Comune di Cornedo Vicentino (VI).

Variante 2 al Piano degli Interventi.

Codice Pratica: RCI 46/2018. Parere di compatibilità idraulica

# UBICAZIONE INDICATIVA DELLE OPERE DI MITIGAZIONE (scala 1:2.500)

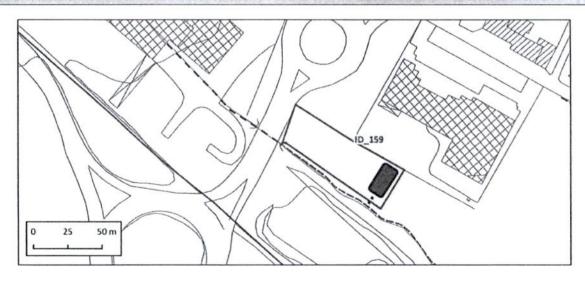
Opere di mitigazione: laminazione dei volumi tramite bacino d'invaso superficiale o interrato seguito da scarico tarato nel ricettore

Ricettore finale: Roggia Molini Casoni (competenza Consorzio di Bonifica APV)
